国立研究開発法人日本原子力研究開発機構原子力科学研究所の原子炉施設（放射性廃棄物の廃棄施設）の変更に係る設計及び工事の計画の認可申請書（その6）の変更について（届出）

(放射性廃棄物の廃棄施設の構造及び設備の一部変更)

第 2 編 第 2 廃棄物処理棟のセル排風機配電盤溢水防護カバーの設置

図-2.5 (3/3) セル排風機溢水防護カバーの構造 (セル排風機配電盤周辺①)

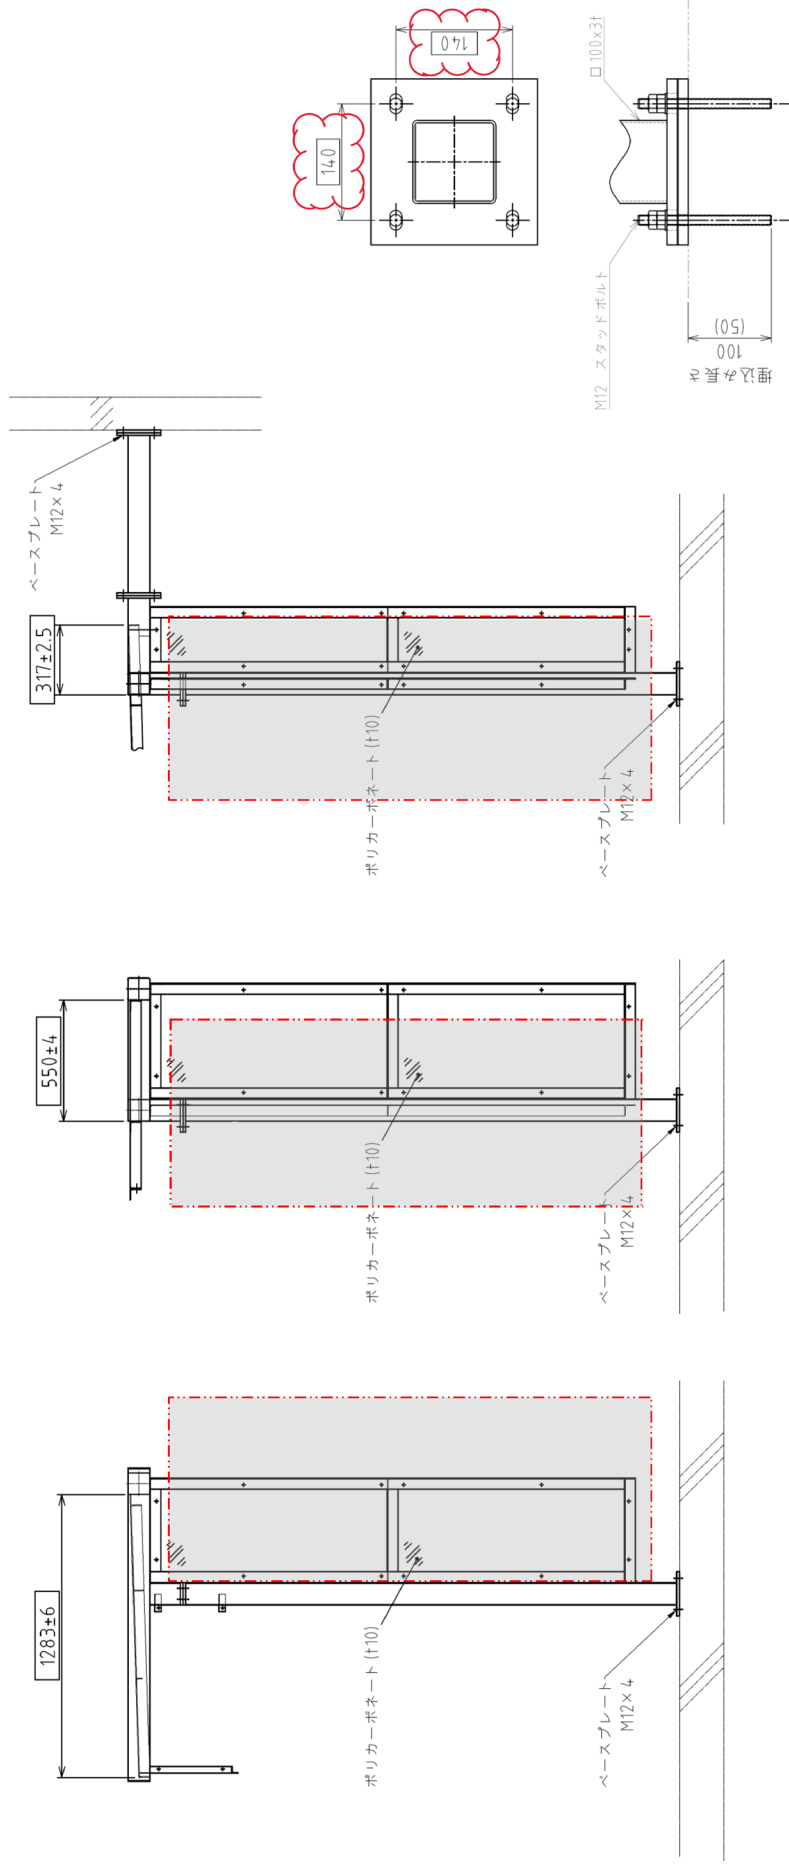
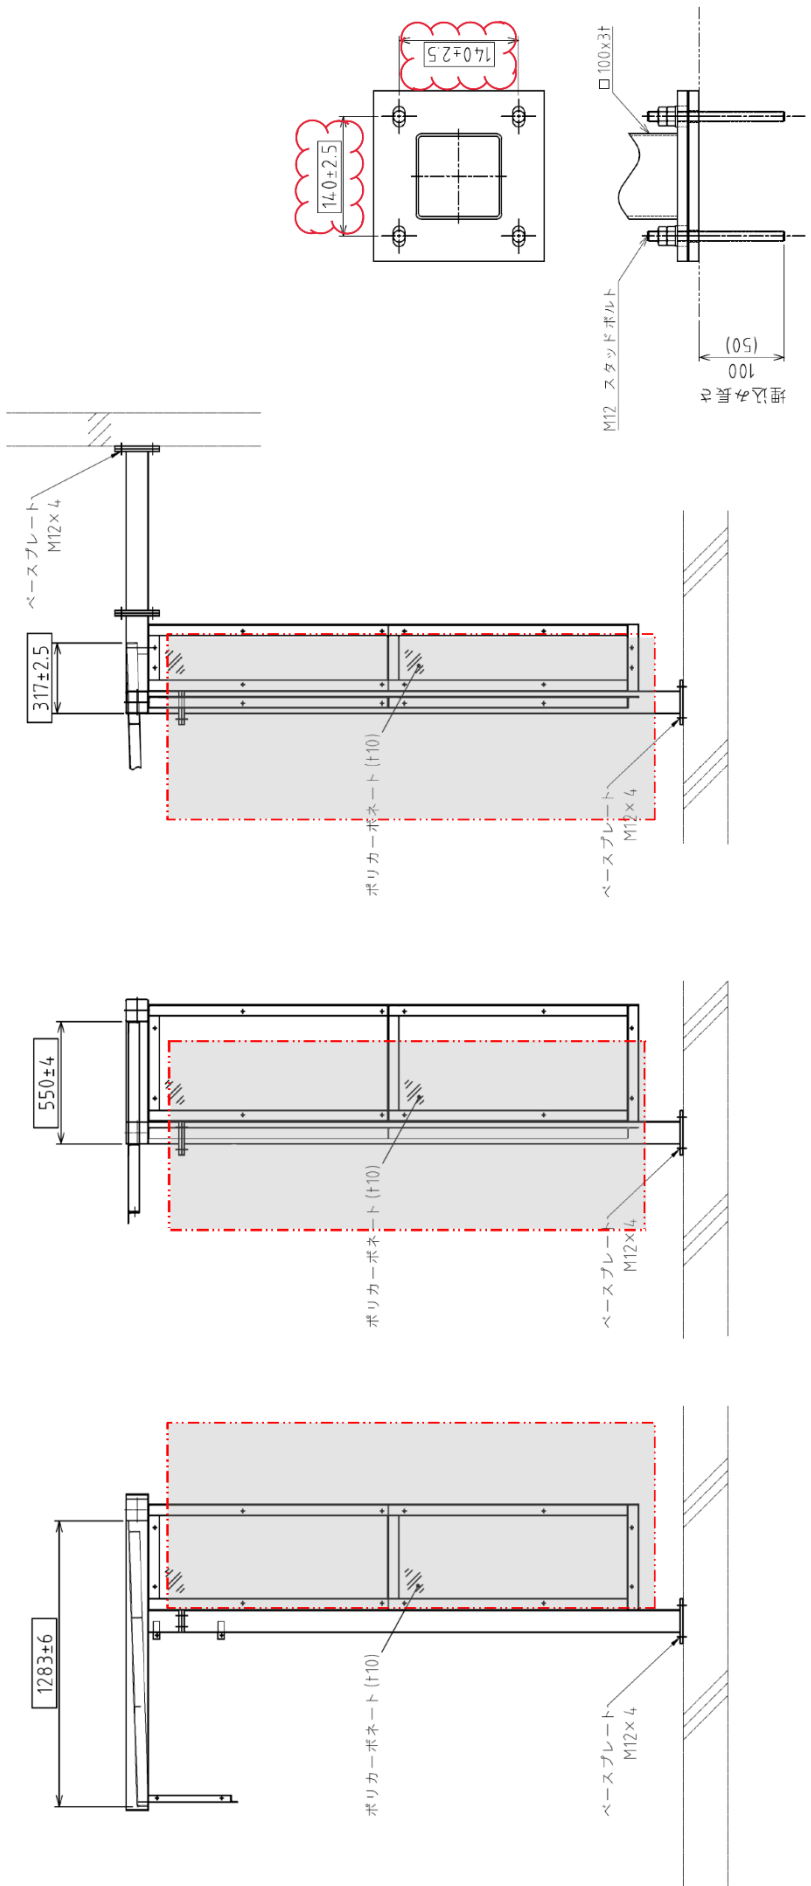
別紙に示すとおり、「第 2 廃棄物処理棟のセル排風機配電盤溢水防護カバーの設置」に係る設計仕様のうち、一部の図面寸法について寸法公差を追記する。

設計仕様に示した一部の図面寸法について寸法公差を明確化するため、他の寸法と同様に JIS B0405(v)に基づく寸法公差を追記するものである。

「図-2.5(3/3) セル排風機溢水防護カバーの構造(セル排風機配電盤周辺①)」
について、別添-1を別添-2に変更する。
